東海第二発電所 特定重大事故等対処施設の設置に伴う 既許可(設置変更許可)への影響について

2021年2月8日
日本原子力発電株式会社

東海第二発電所については、新規制基準適合性に係る原子炉設置変更許可(以下、「既許可」という。)を2018年9月26日に取得している。

第8図 耐圧強化ベントの廃止方法

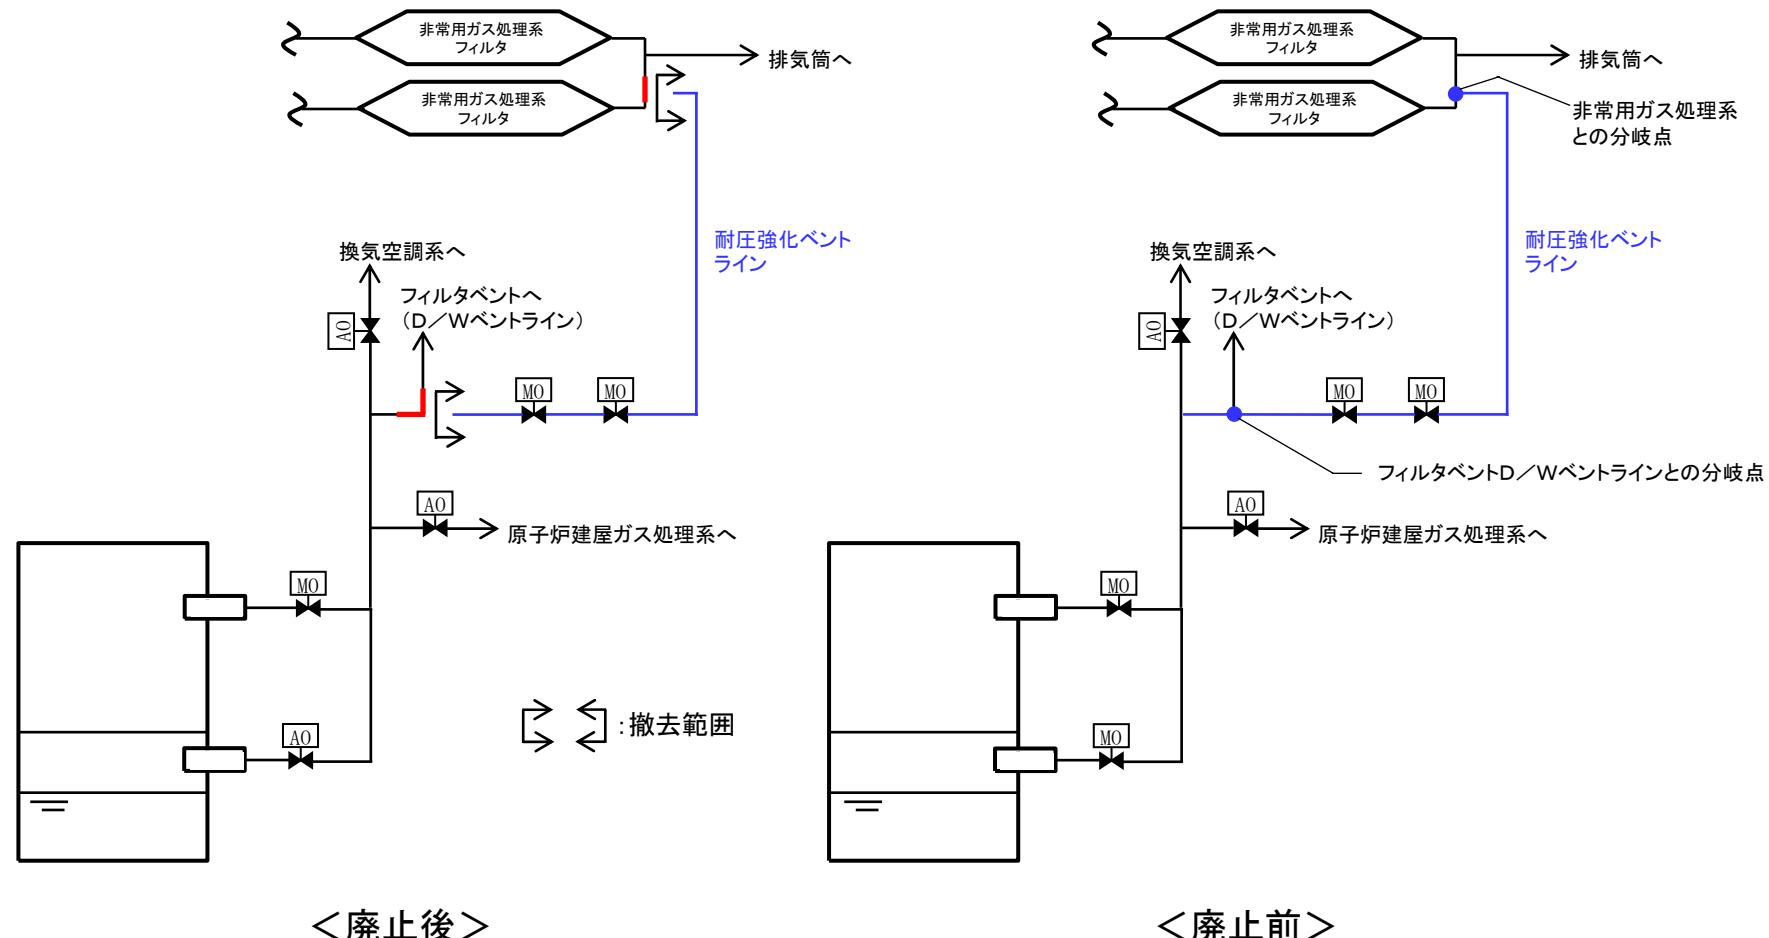
○耐圧強化ベントの廃止方法については以下の方法にて実施する。

- ①上流(フィルタベントD/Wベントラインとの分岐点)及び下流(非常用ガス処理系との合流点)近傍で耐圧強化ベントラインを切断する。
- ②フィルタベントD/Wベントライン及び非常用ガス処理系側の切断面を含む継手をそれぞれエルボと直管に取り替える。
